Objet : Avis du SDIS 41 concernant la construction d'une centrale photovoltaïque.

- Permis de construire n° 04101619D0010 en date du 22/12/2019 - reçu par le SDIS le 11/12/2019.
- Avis du SDIS 41 sur le permis de construire n° 04101618D0014 – Construction de la phase 1.

dossier n° PC 041 016 19 D0010

pour : la construction de la seconde phase de la
centrale photovoltaïque (12 796 panneaux pour
une puissance totale de 5,37MWc) comprenant
la construction de 2 postes de transformation,
d'1 container et de 2 postes de livraison

SIG - Billy

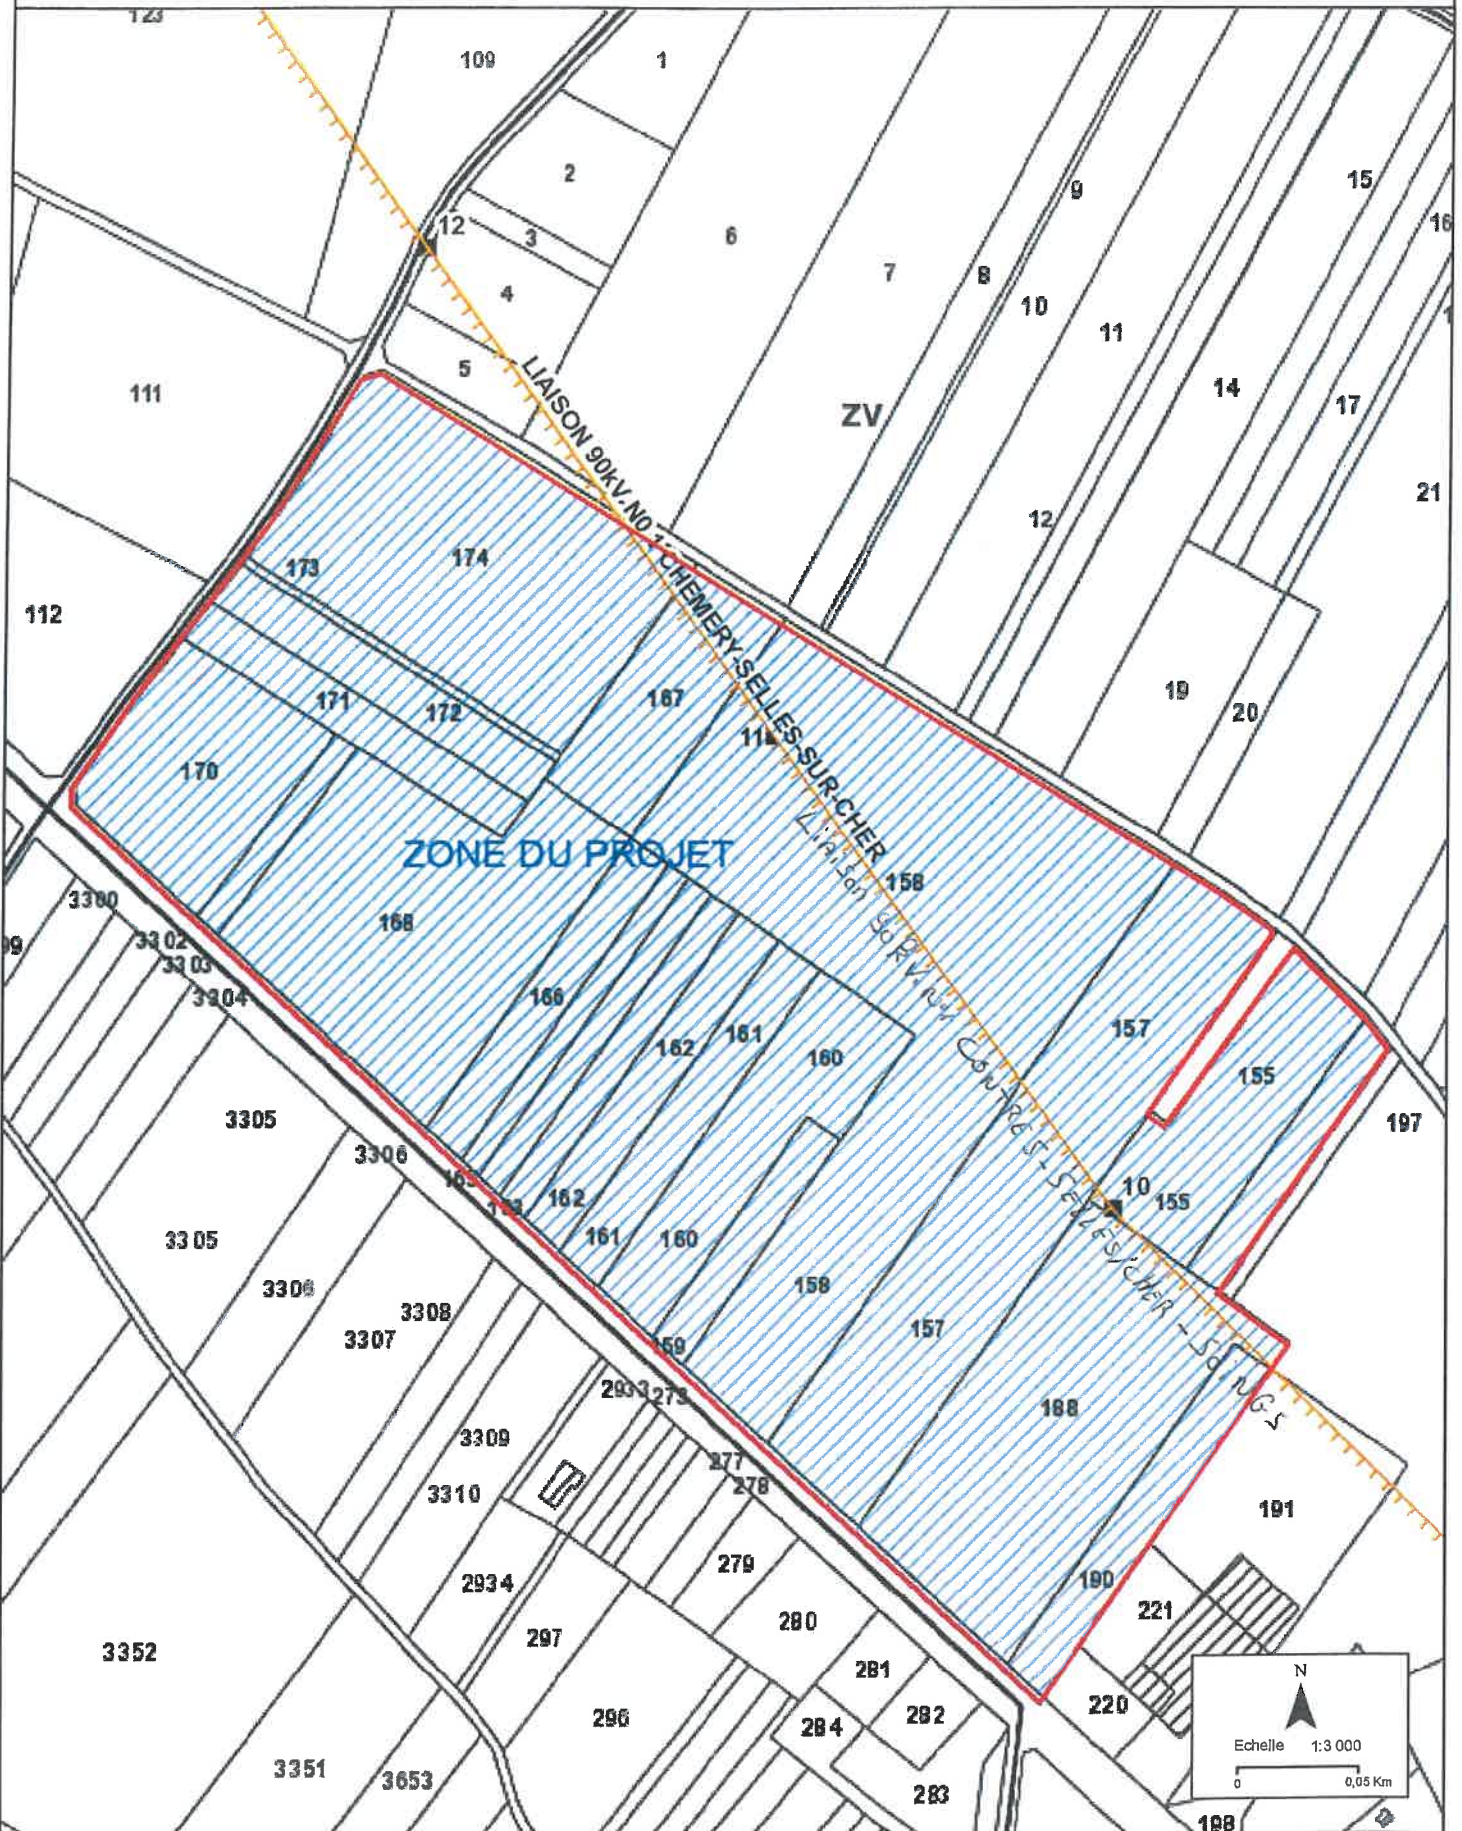
Nous vous informons que ce terrain est surplombé par les lignes électriques aériennes à :

et que les pylônes N°10 et N°11 y sont implantés.

Au vu des éléments du dossier de demande d'autorisation que vous avez bien voulu nous communiquer, il s'avère que **la construction projetée respecte la distance minimale par rapport à l'ouvrage prescrite par l'Arrêté Technique interministériel du 17 mai 2001 fixant les conditions de voisinage avec un ouvrage électrique HTB (tension supérieure à 50 000 Volts).**

PROFIL EN LONG
Du Support n° 12 au support N° 9

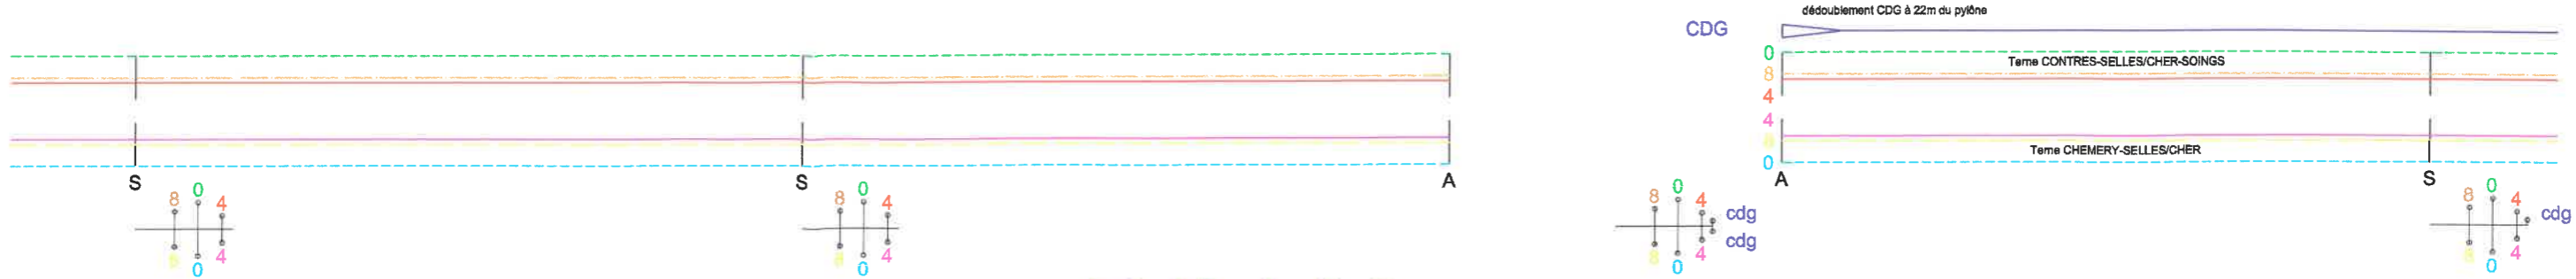
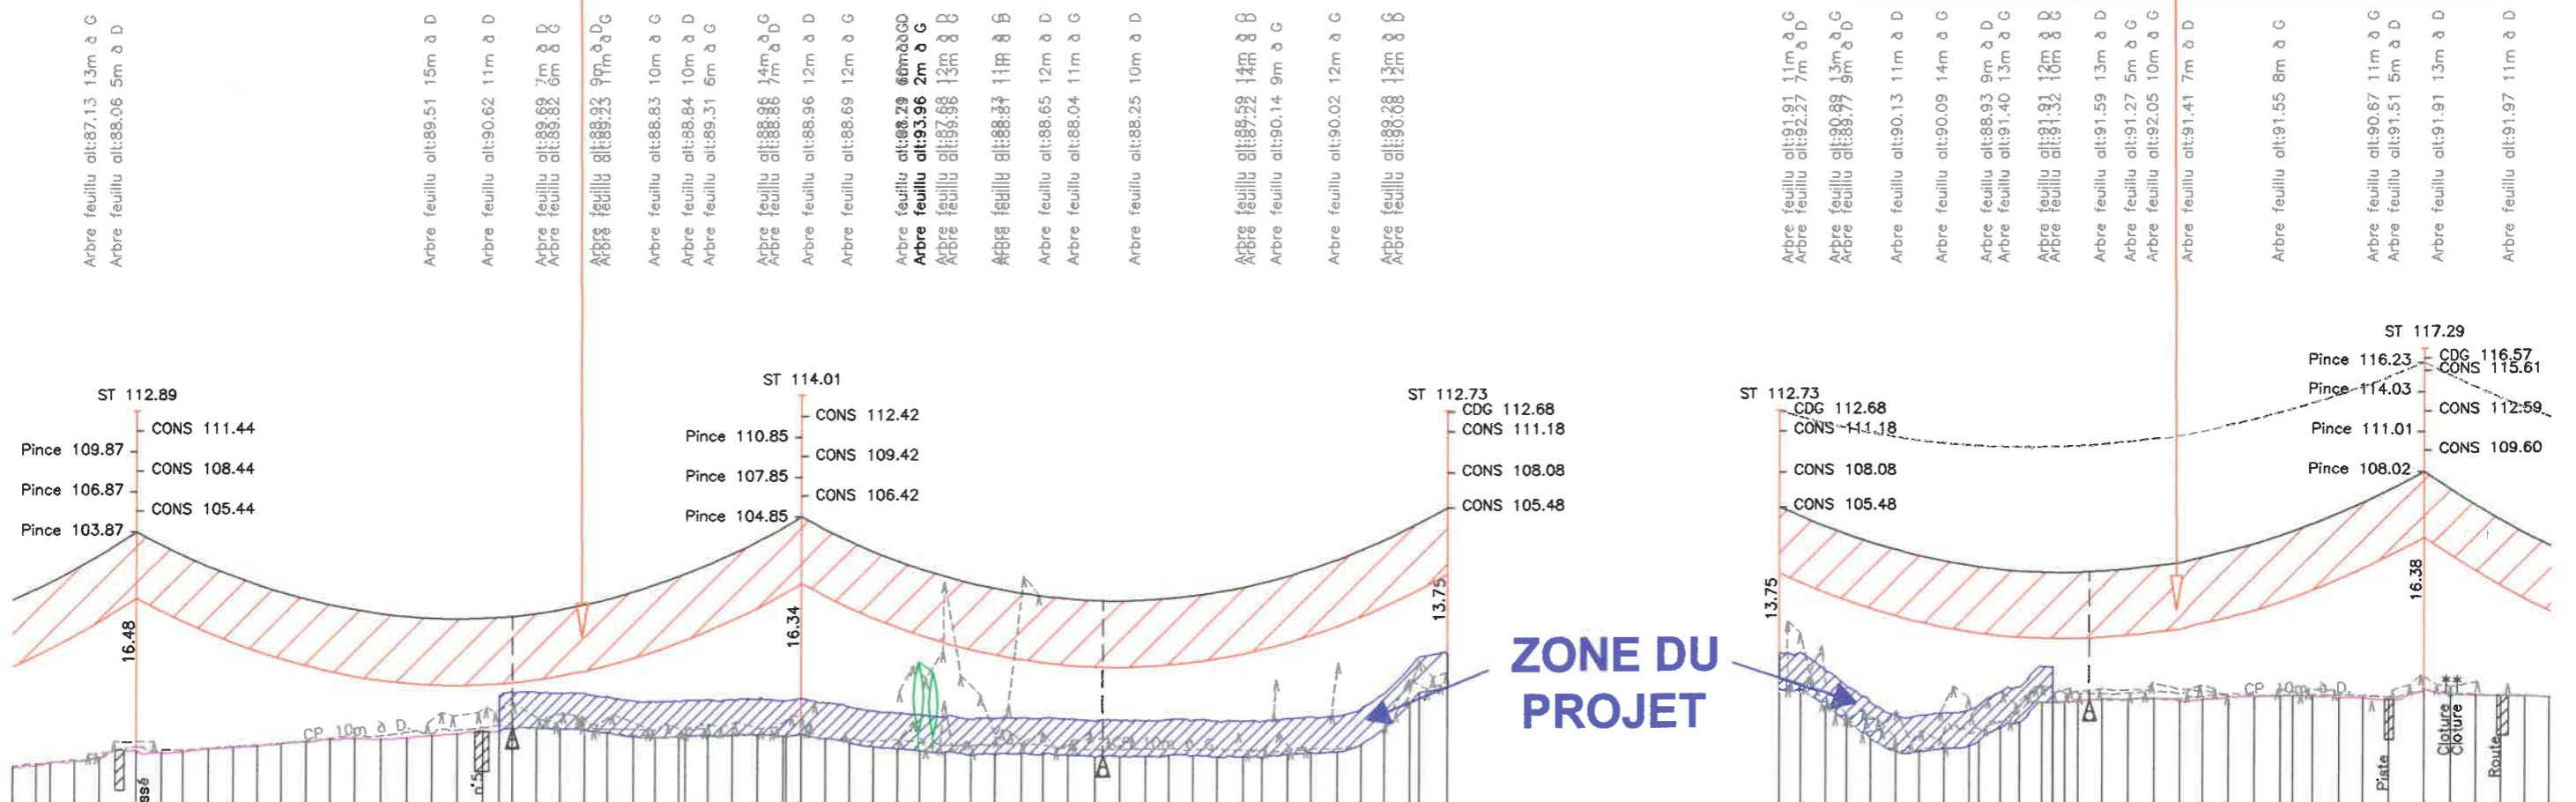
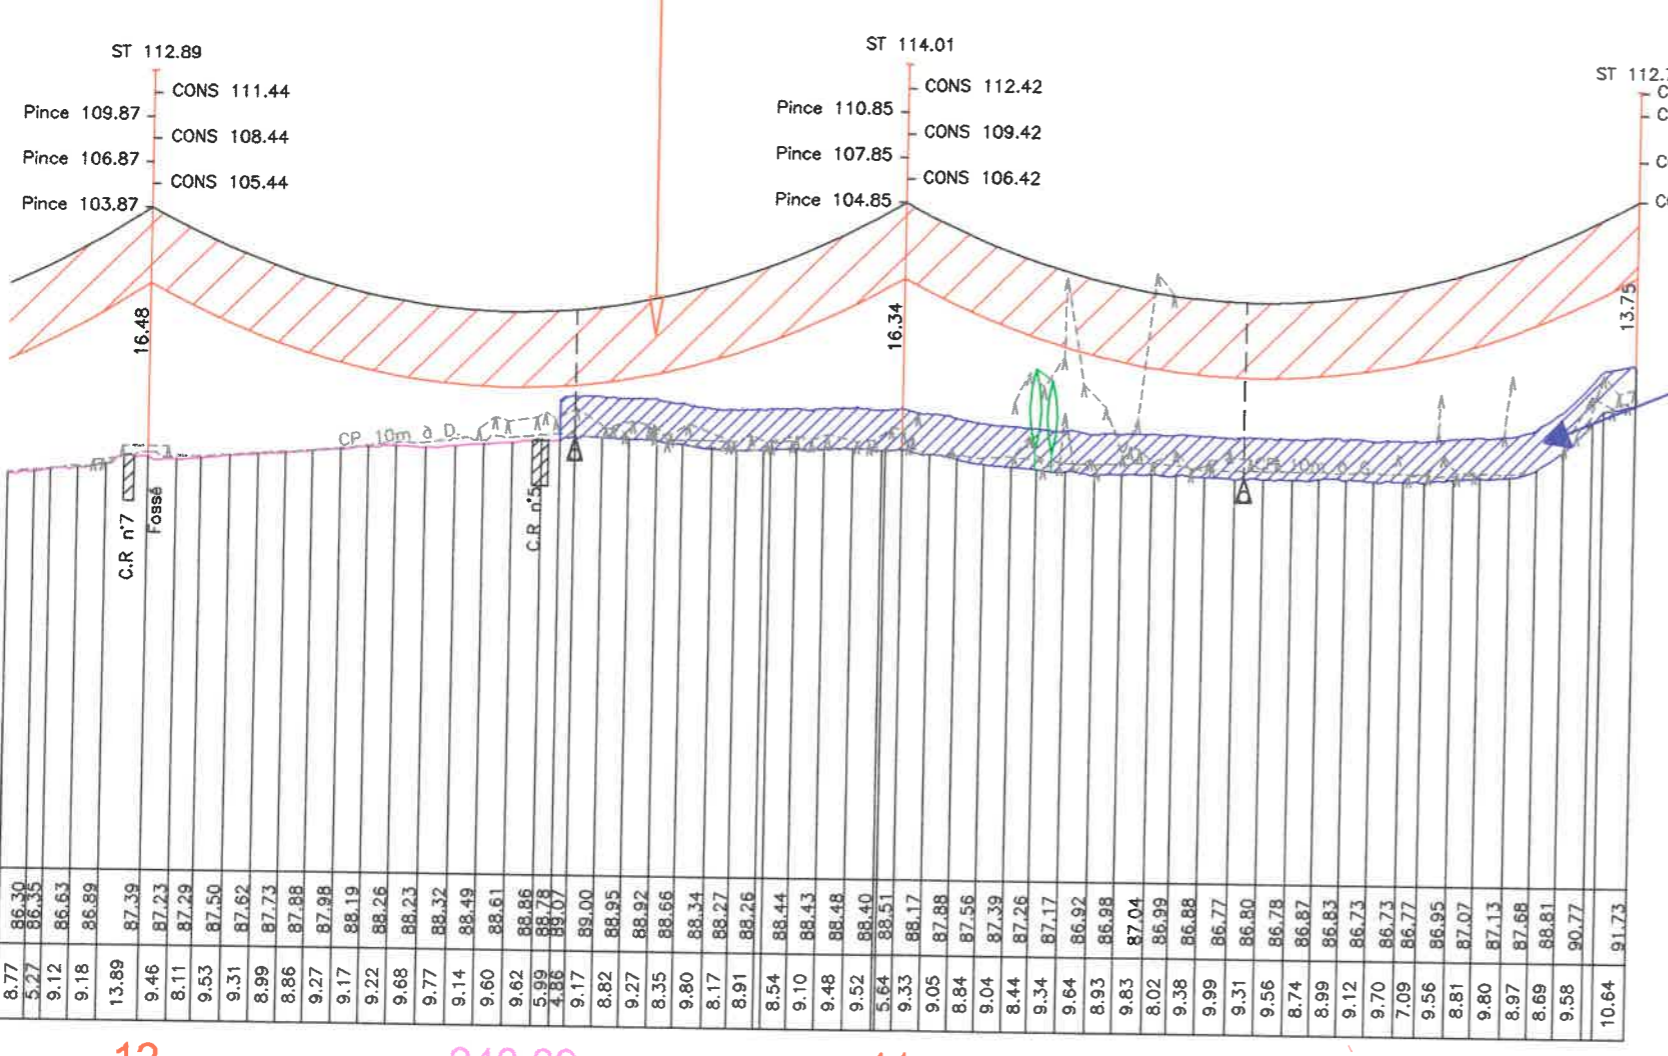
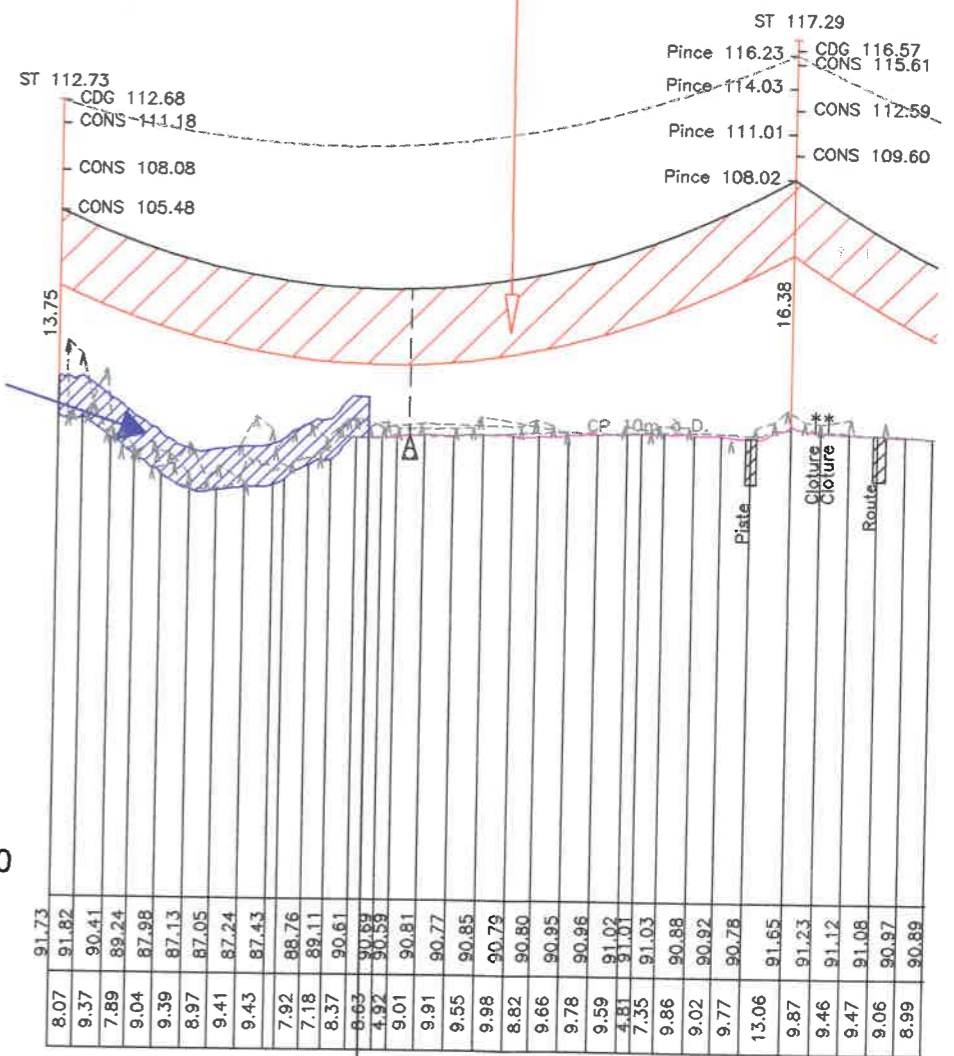
Le projet ne doit à aucun moment gêner les interventions nécessaires à la maintenance de nos ouvrages, notamment le passage d'engins (ex : nacelles, gyrobroyeurs, etc...), aussi bien sous les câbles qu'auprès des pylônes, de jour comme de nuit.

A cet effet, vous trouverez ci-joint un extrait du profil en long de la ligne concernée sur lequel est matérialisée la zone de protection (zone interdite et emprise de sécurité horizontale). Nous y avons également représenté la construction projetée, à titre indicatif.

Zone de sécurité de 5 mètres
A respecter autour du conducteur le plus bas tracé à sa température maximum.
